鬼怒川大水害国家賠償請求訴訟に関する意見書

2021年9月20日

石崎 勝 義

図1 (1) 鬼怒川下流部「右岸堤防高—計画高水位」

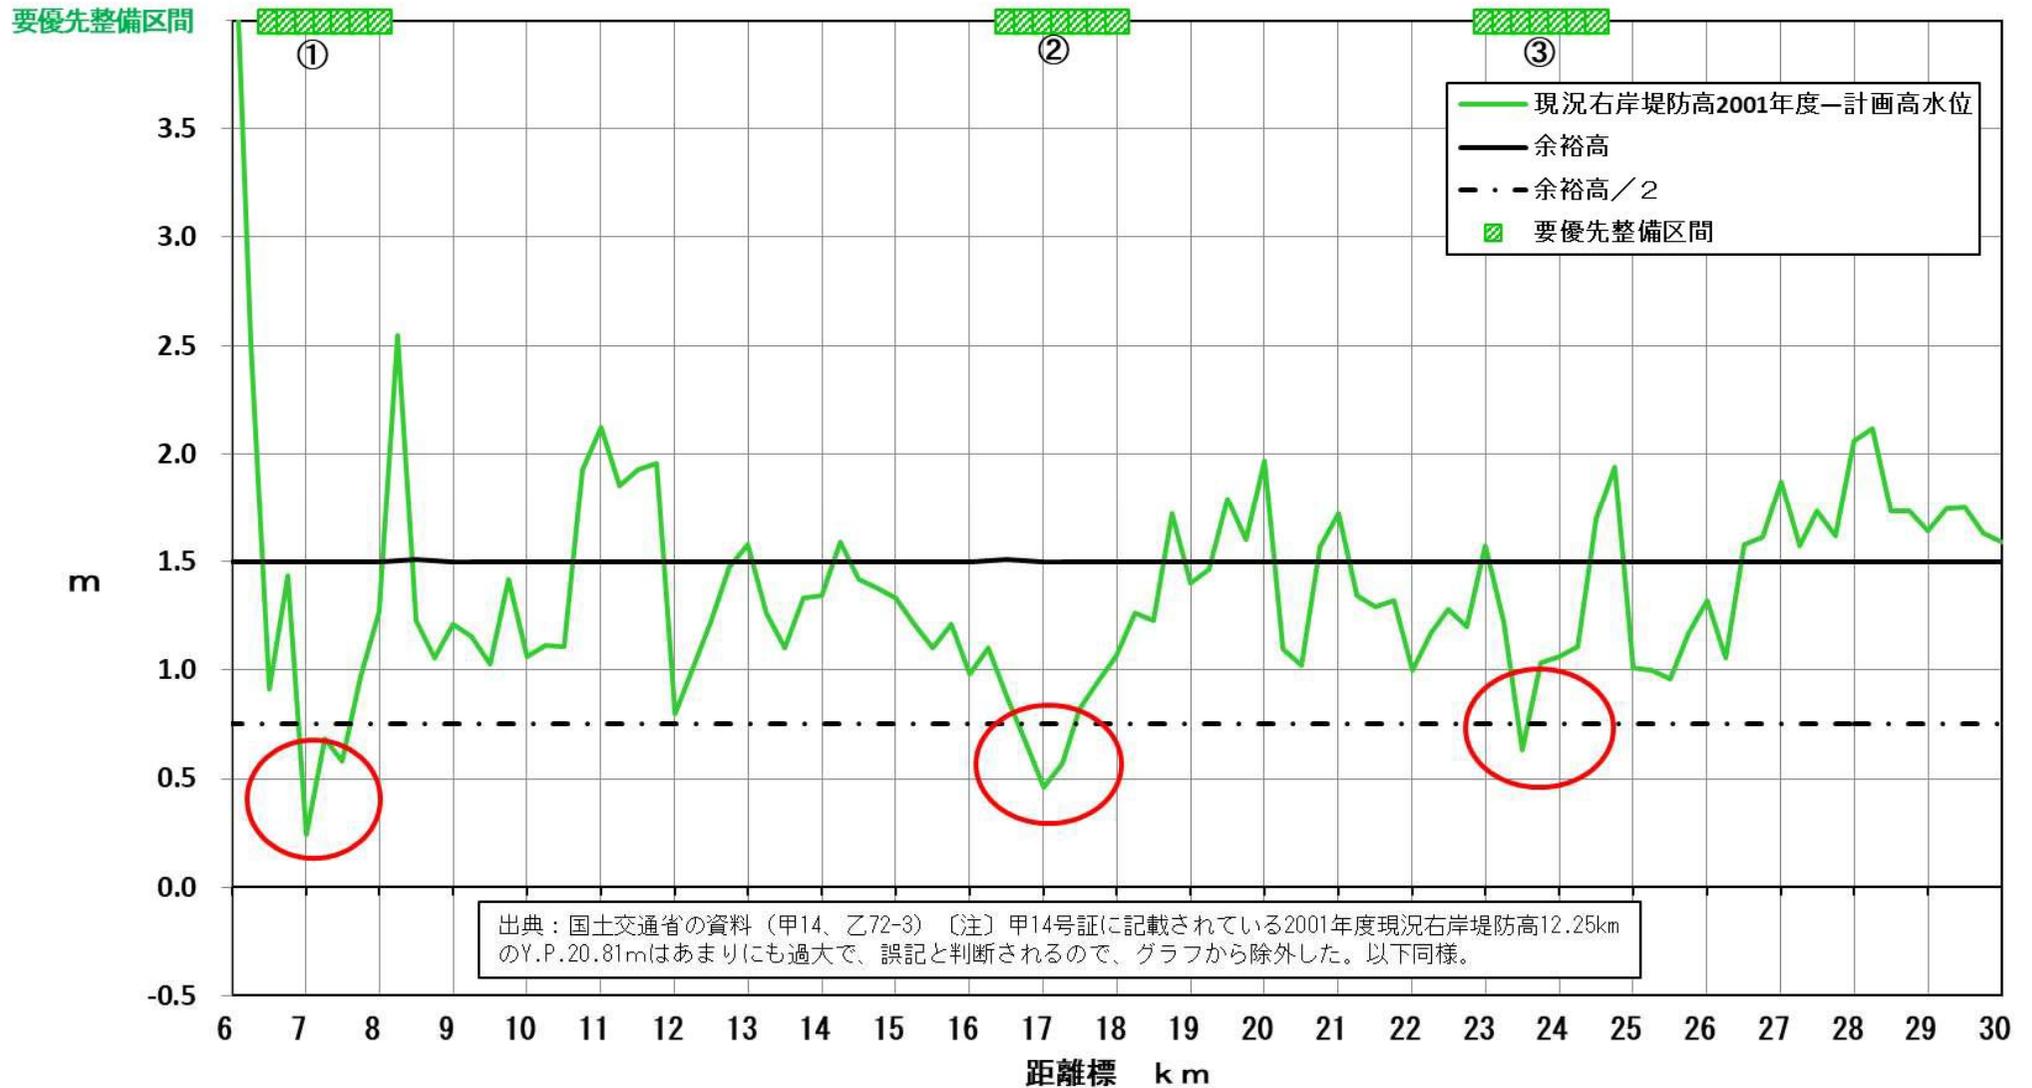
原告は、2001年度時点での現況の余裕高(現況堤防高(現況地盤高)－計画高水位)のグラフ(原告準備書面(8)の図1)から、もっとも余裕高が小さい箇所を、以下の7か所としています(同15頁～21頁)。これは、グラフをみれば、誰でも理解できる単純な指摘です。

ア 右岸(図1(1)) 7km付近、17km付近、23.5km付近

先に述べたとおり、堤防整備の順番は、より現況余裕高が小さく治水安全度の小さい箇所から順に堤防整備を行って段階的に安全性を高めていくよう計画を立てて実施していくべきであり、このような堤防整備を順次繰り返す整備を行うことによって、河川全体の流下能力が段階的に高まるのですから、これらの箇所が優先して整備されなければならないとする原告の指摘は、そのとおりだと思います。

図1 (2) 鬼怒川下流部「左岸堤防高—計画高水位」

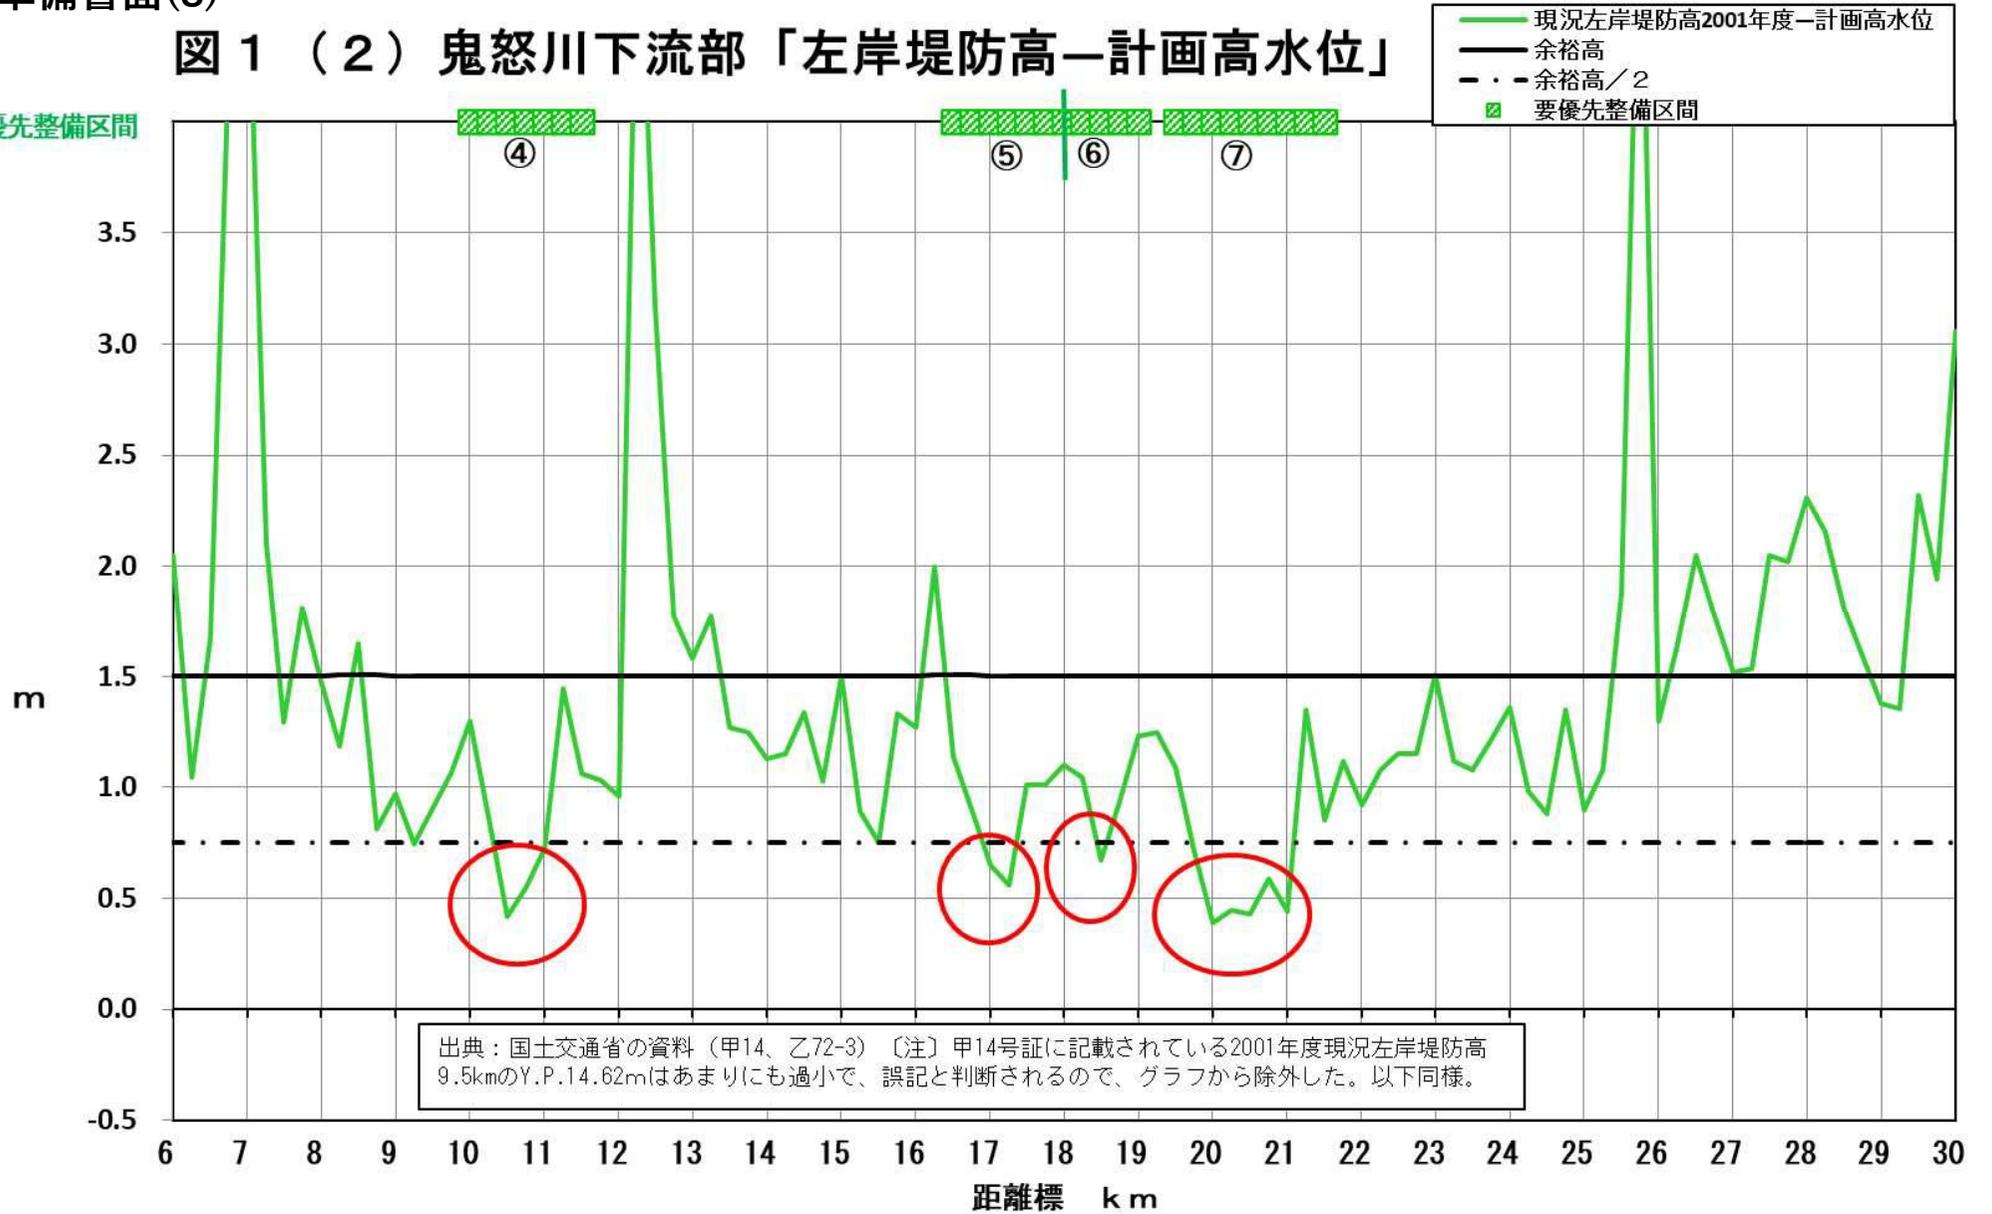
イ 左岸(図1(2)) 10.5km付近、17.25km付近、18.5km付近、20～21km付近

左岸⑤ 16.5km～18km (最小余裕高0.6m)

左岸⑥ 18km～19km (最小余裕高0.7m)

左岸⑦ 19.5km～21.5km (最小余裕高0.4m)

について、余裕高が小さい箇所が連続している、と指摘しています。これも、グラフをみれば、誰でも理解できます。

したがって、まずは、この部分の整備が優先されるべきです。

図2 (2) 鬼怒川下流部「左岸堤防高—計画高水位」

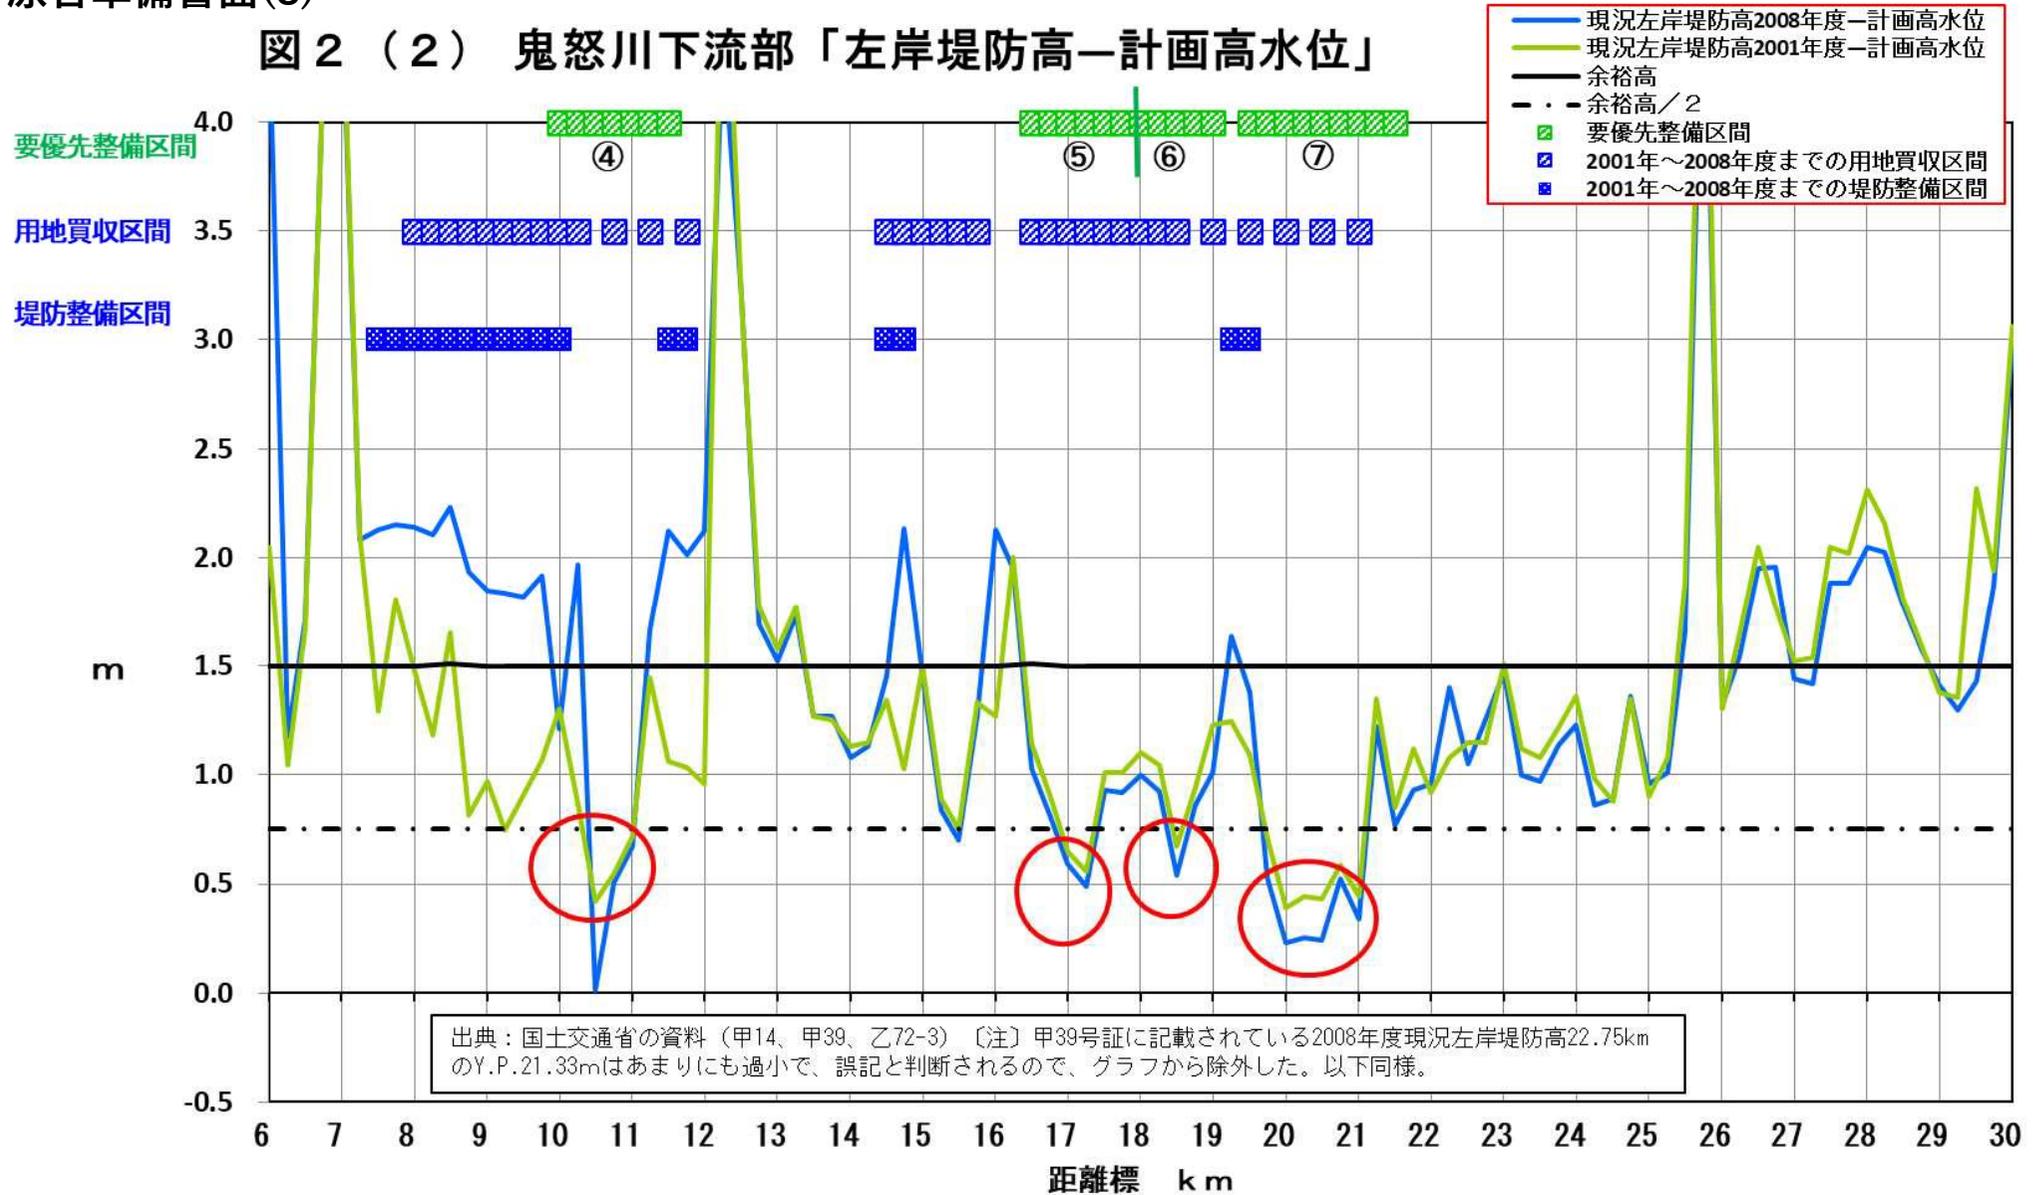
図2には、2008年度までの用地買収区間と堤防整備区間が記載され、2008年の堤防測量結果に基づく現況の余裕高が加筆されていますが、これらも、すべて、国が開示したデータですから、国にも異論はないはずです。

そして、原告は、これらのデータを綿密に分析して、左岸で、7.5km～10km、11.25km～12km付近、14.5km付近、19～19.5km付近の4か所で堤防整備がなされているのに、それよりも余裕高が小さい左岸⑦19.5～21.5km（最小余裕高0.4m～0.5m）が堤防整備がなされていないことは、堤防整備計画及びその実施が格別不合理だとしています。

図3 (2) 鬼怒川下流部「左岸堤防高—計画高水位」

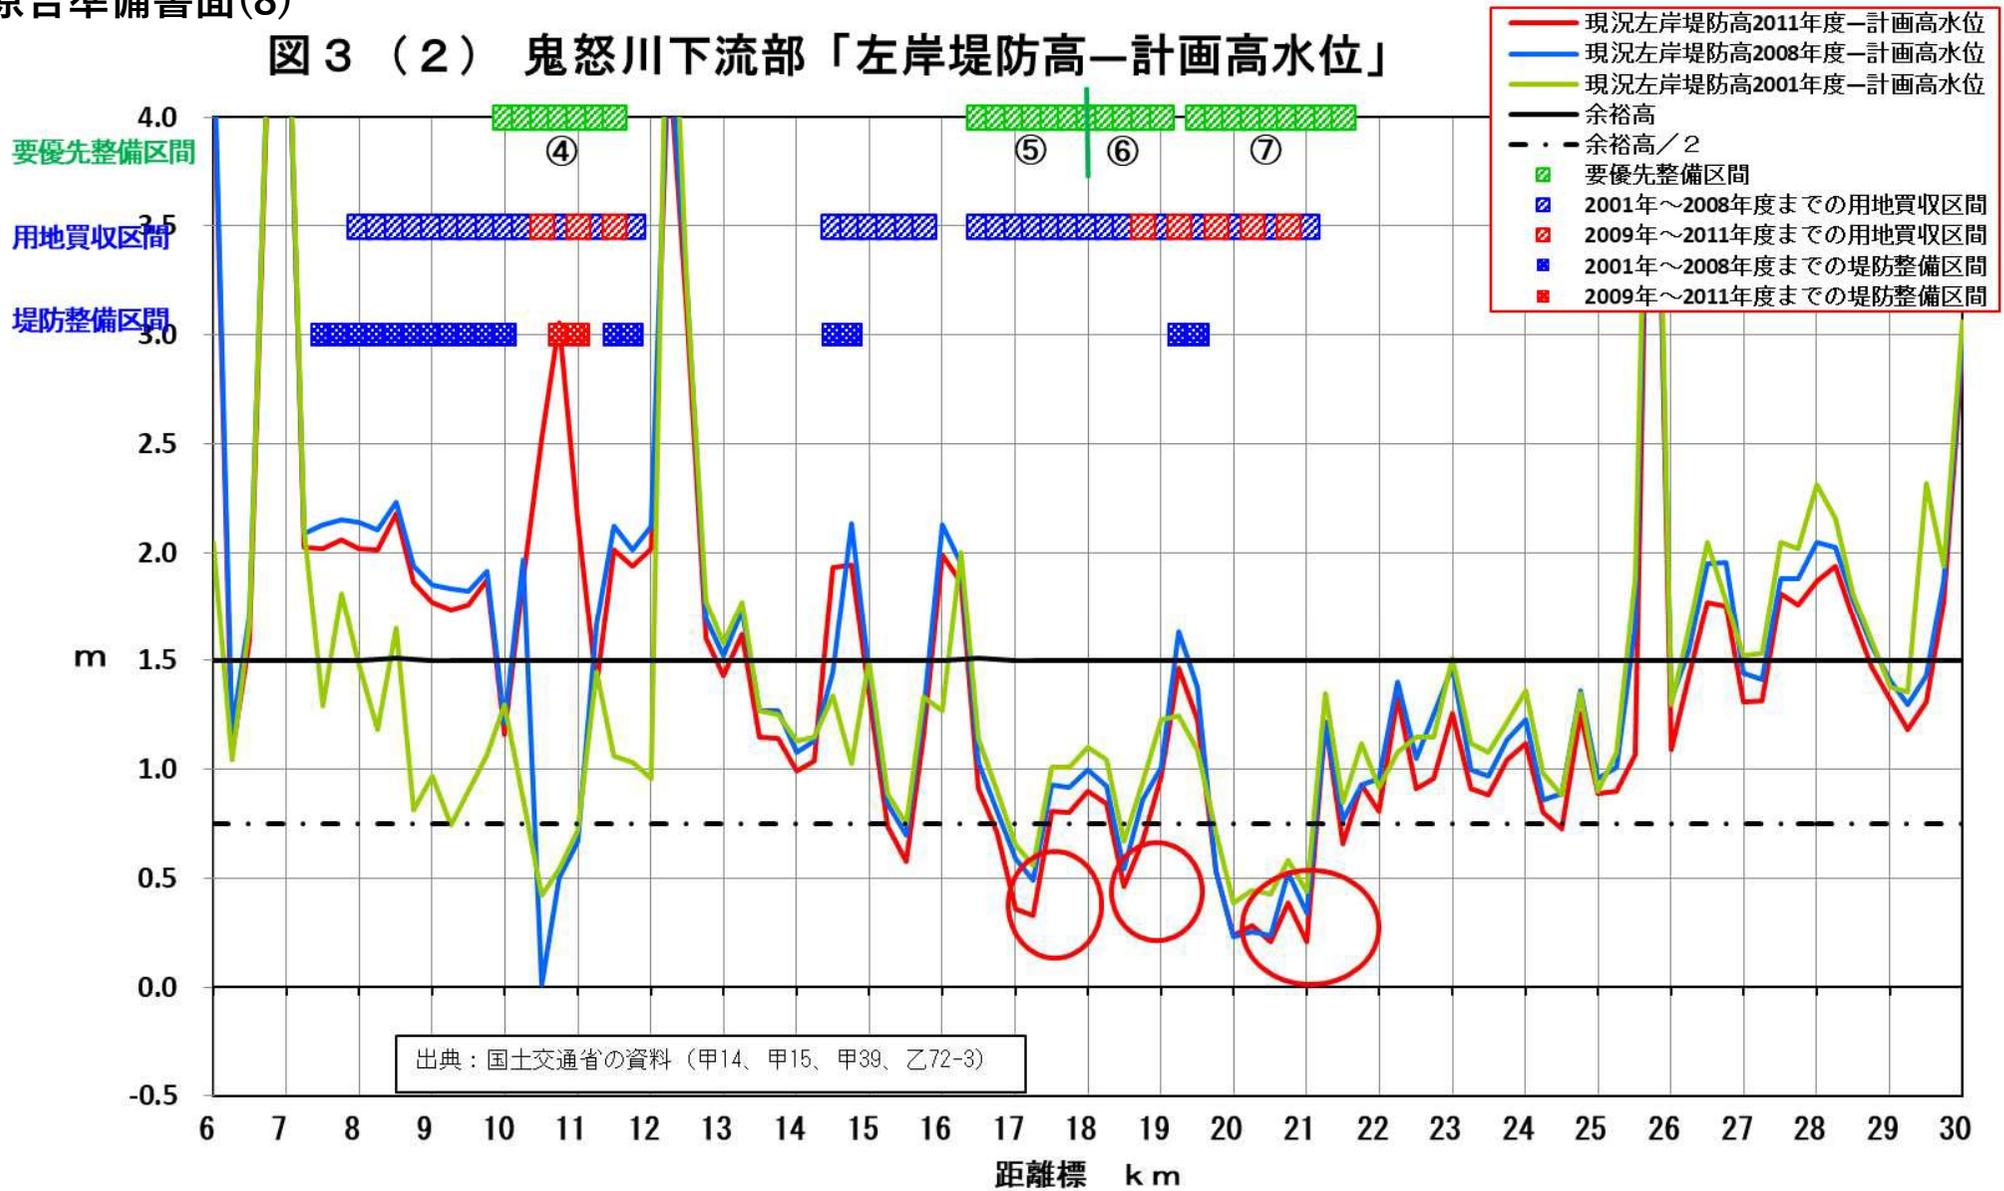
図3には、2011年度までの用地買収区間と堤防整備区間が加筆され、2011年の堤防測量結果に基づく現況の余裕高が加筆されています。これらも、すべて、国が開示したデータですから、国にも異論はないはずです。

現況堤防高のグラフの余裕高は年々小さくなっている箇所は、地盤沈下によるもので間違いありません。

原告は、詳細な分析から、優先度が高い左岸⑦19.5km～21.5kmの整備がされず、それよりも優先度の低い右岸②16.5km～18kmが整備されているのは、堤防整備の計画及びその実施が格別不合理だと主張しています、これも、原告の主張に同意します。
